# PROJET CONSORTIUM

Etude thermique et énergétique des projets

LYCEE ROLAND GARROS  
LYCEE ROCHES MAIGRES  
LYCEE PAUL LANGEVIN  
LYCEE BOIS D'OLIVES

Présentation par Marc LANDON  
Le 09 février 2017

**Espace végétalisé autour du bâtiment**

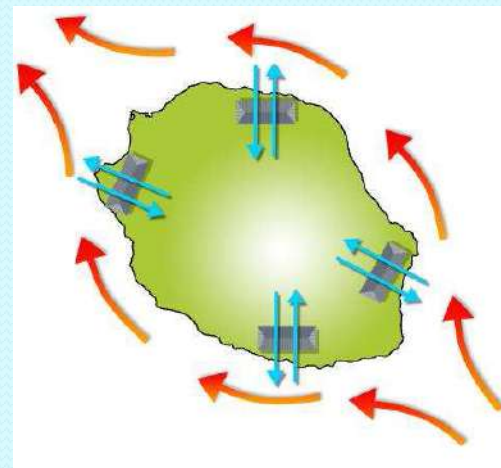
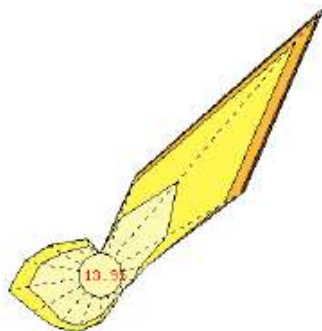
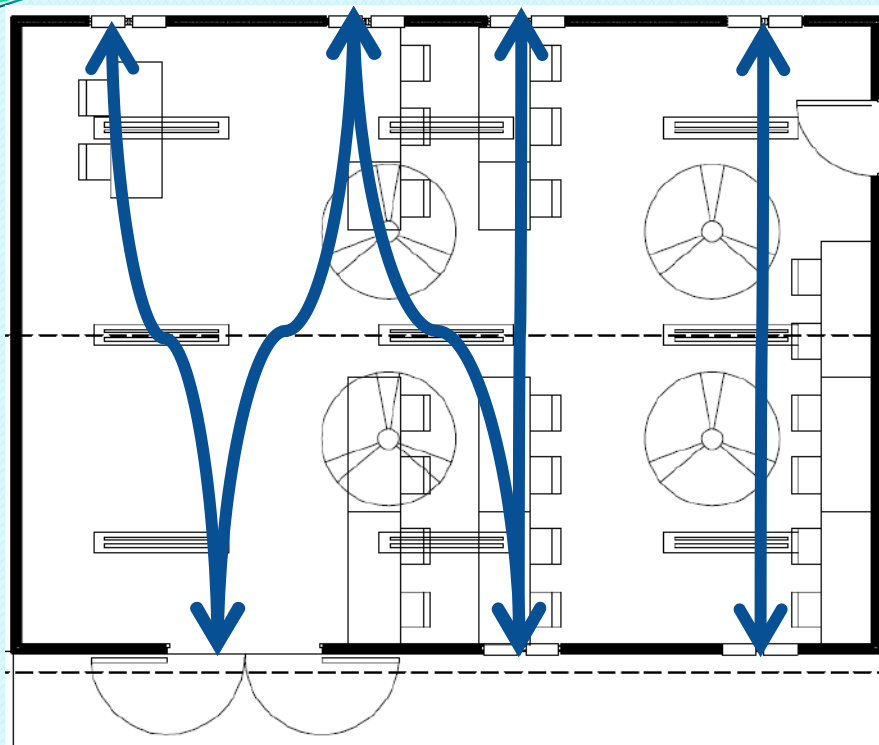
**PERENE préconise une végétalisation périphérique de 3m de large tout autour du bâtiment et une orientation des façades principales Nord Sud.**

Si ces préconisations ne sont pas respectées, l'environnement autour du bâtiment n'est pas conforme.

**Préconisation : plantation de la végétalisation devant la façade Sud du bâtiment pour filtrer les apports de chaleur externe et ainsi rafraichir l'air entrant dans le bâtiment.**

# Calepinage éclairages et brasseurs d'air

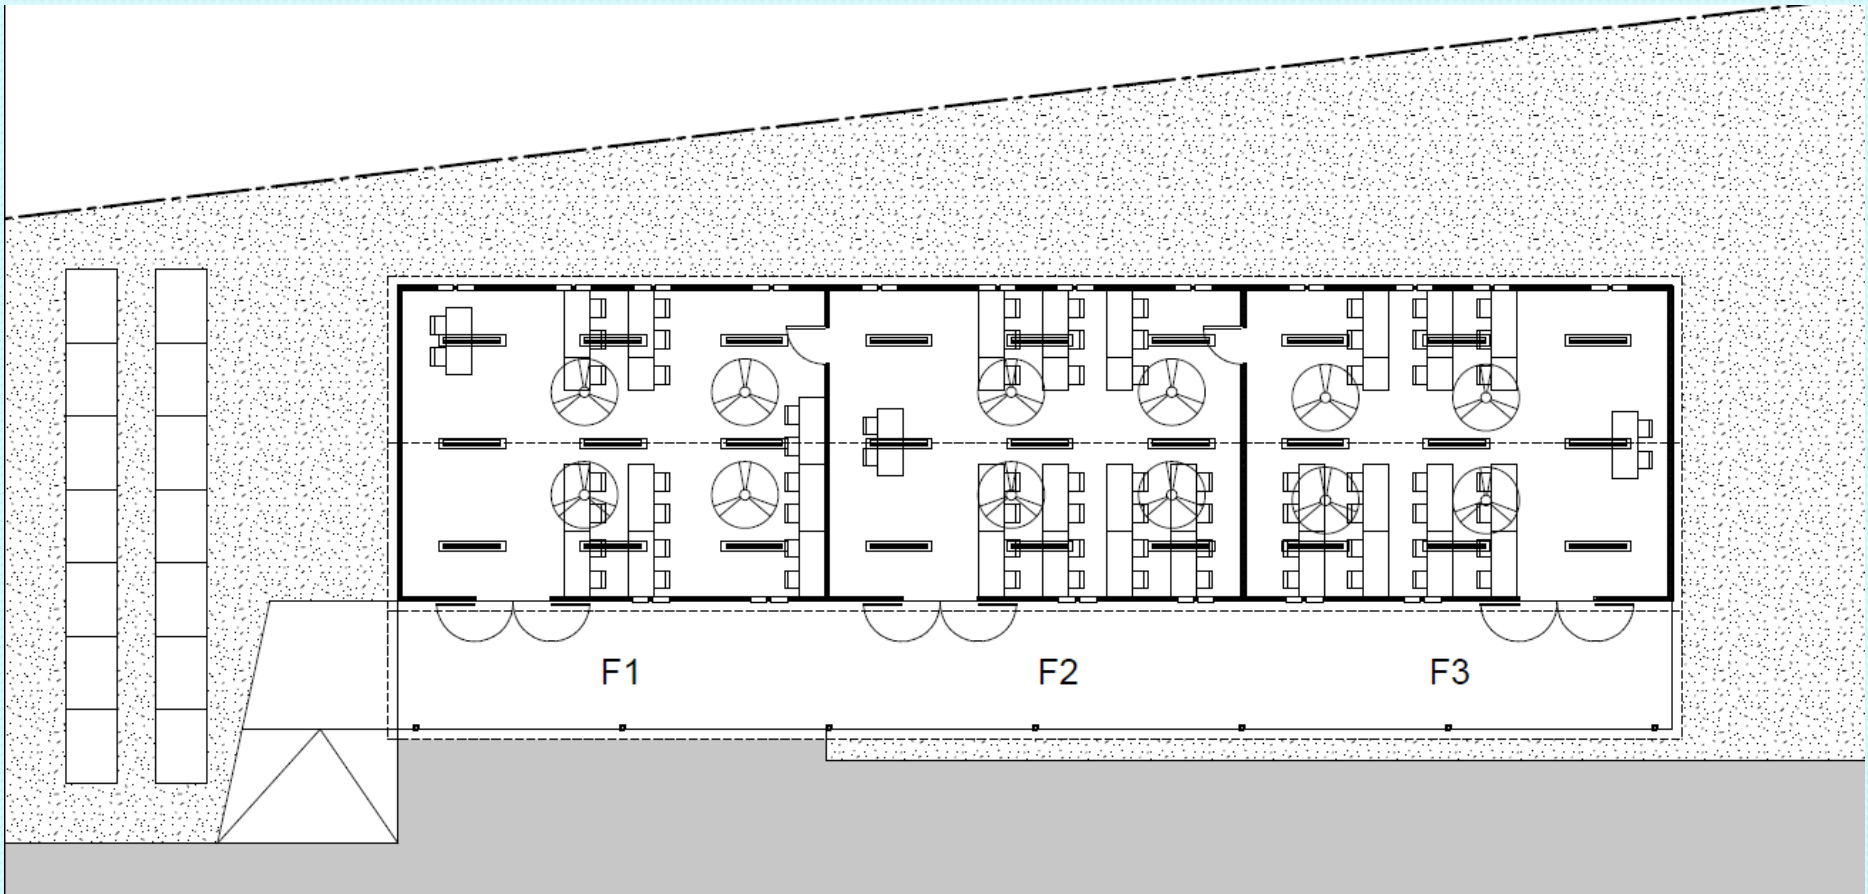
| <b>Proposition du lycée</b>  | <b>Préconisation de la DBA</b>  |
|--|---|
| Revamping de l'éclairage de la salle F1 effectué par les étudiants               | Revoir le calepinage de l'installation pour prendre en compte la pose de brasseurs d'air<br>On préconise l'installation de 9 luminaires par salle   |

# Environnement du bâtiment

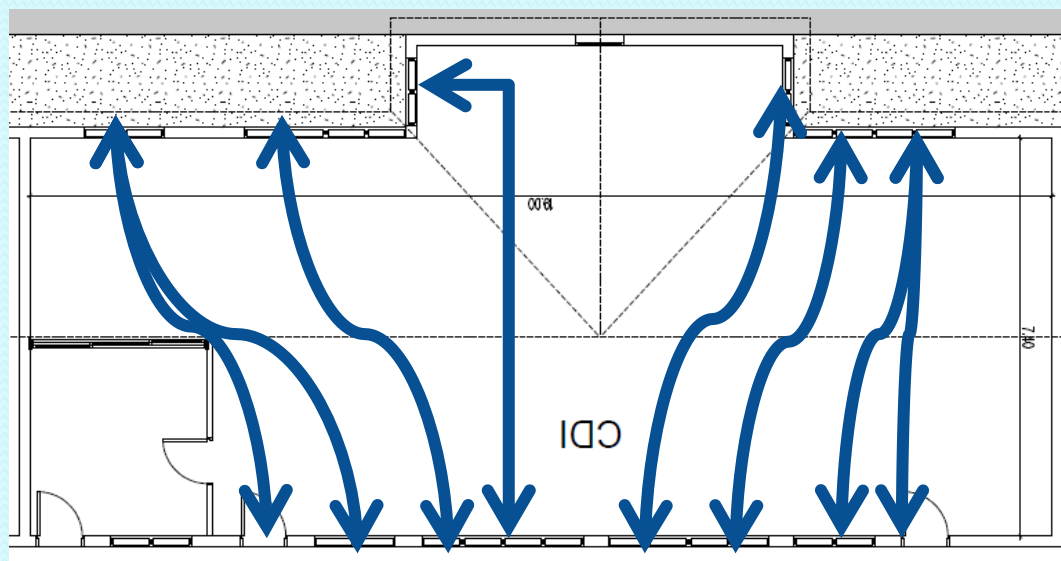
L'environnement du bâtiment n'est pas beaucoup végétalisé, de plus, il y a un grand parking en bitume au Nord du bâtiment.

Préconisation : plantation de végétalisation devant la façade Nord du bâtiment pour filtrer les apports de chaleur externe et ainsi rafraichir l'air entrant dans le bâtiment.

# Calepinage éclairage et brasseurs d'air

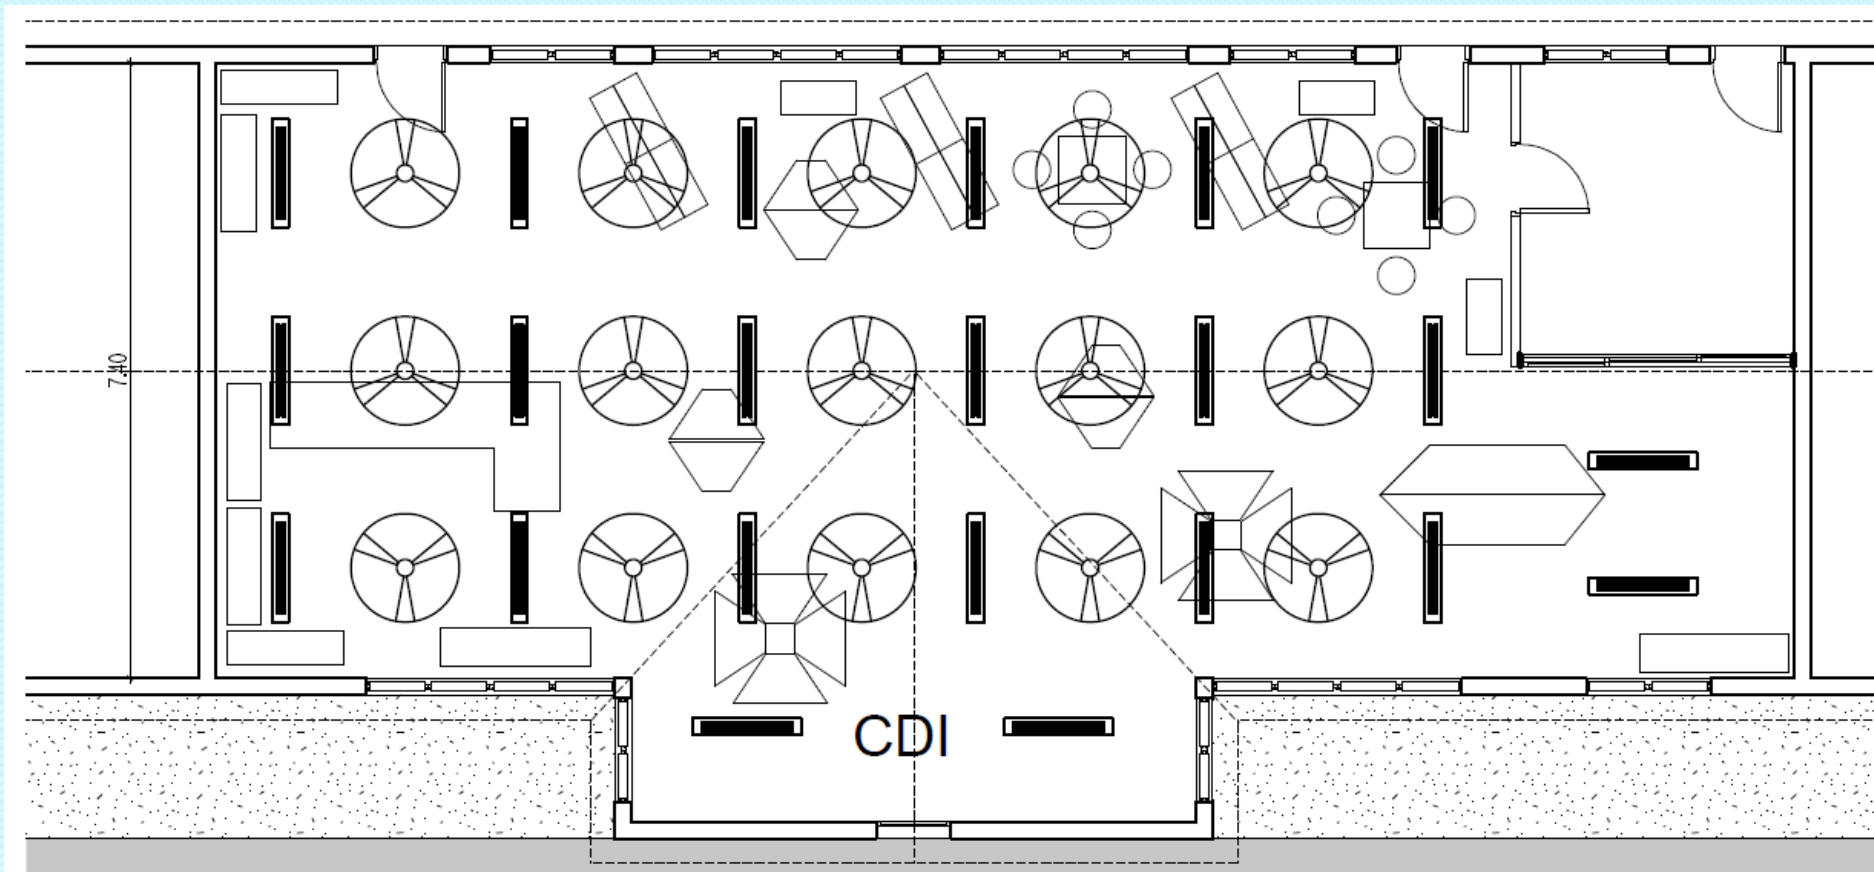
| Proposition du lycée   | Préconisation de la DBA   |
|--|---|
| Revoir l'éclairage de la salle   | Étude réalisée sous Dialux  |

**Préconisation :**

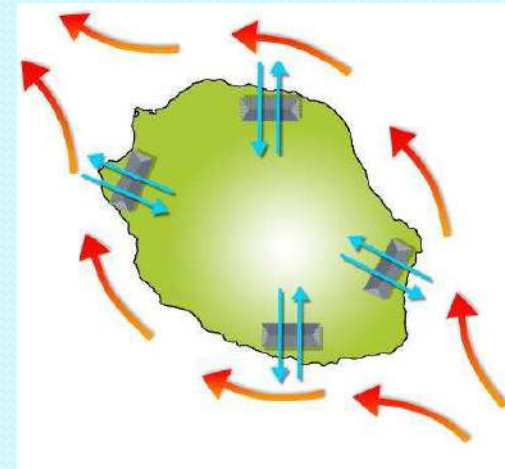
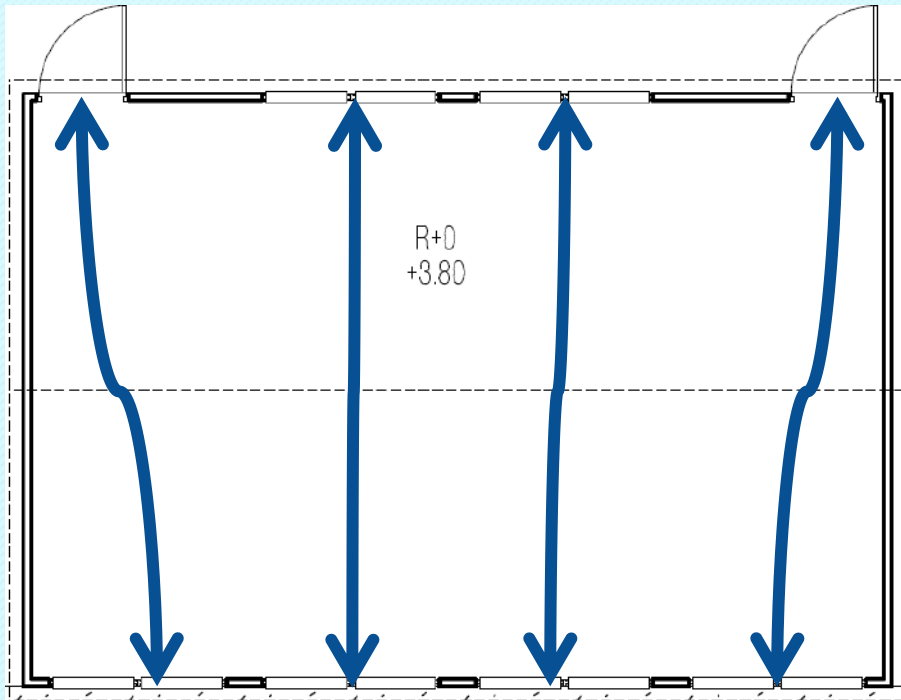
**PERENE préconise une végétalisation périphérique de 3m de large tout autour du bâtiment et une orientation des façades principales Nord Sud.**

Si ces préconisations ne sont pas respectées, l'environnement autour du bâtiment n'est pas conforme.

Mise en place toile tendu au dessus de la façade Ouest :

- utilisée comme brise soleil pour les jalousies
- également pour protéger la rampe PMR du soleil

# Environnement du bâtiment

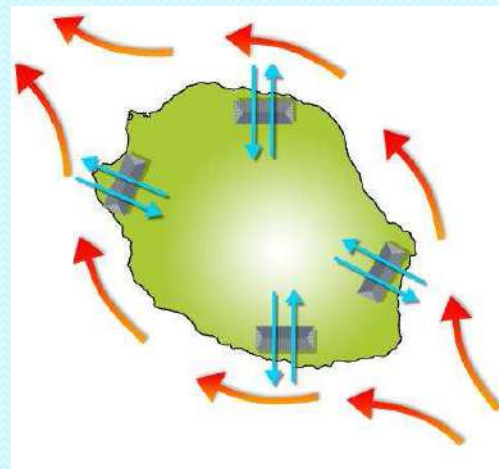
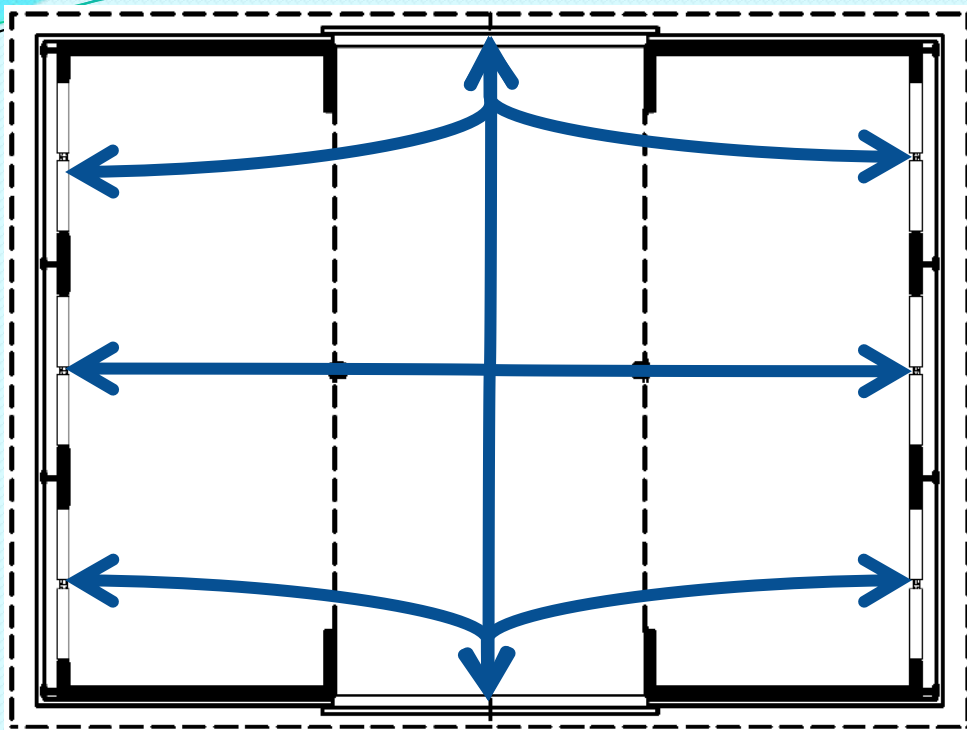
Le site est bien végétalisé, le seul point faible se situe au Sud Sud/Est avec la présence d'un terrain de basket en béton.

# Conception thermique

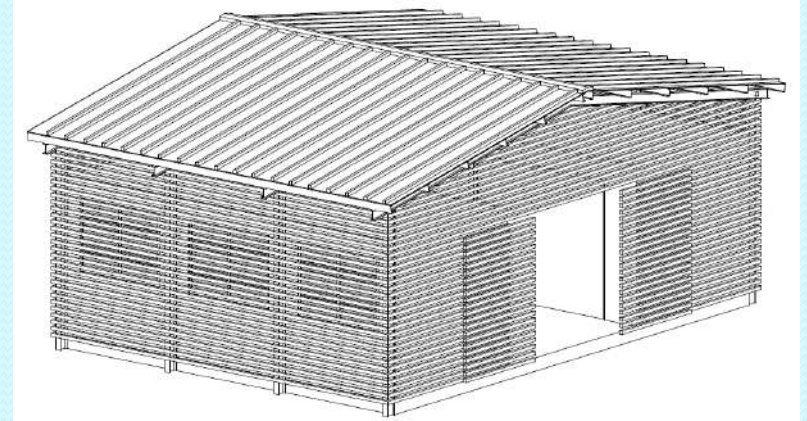
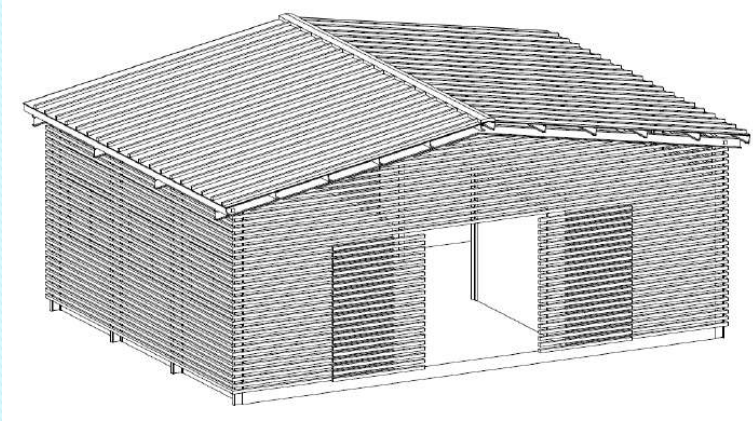
Caractéristiques des baies : Non conforme à PERENE

-Façade Ouest : Le bâtiment étant orienté au Nord +45, la façade Ouest ne sera pas complètement exposé au soleil.
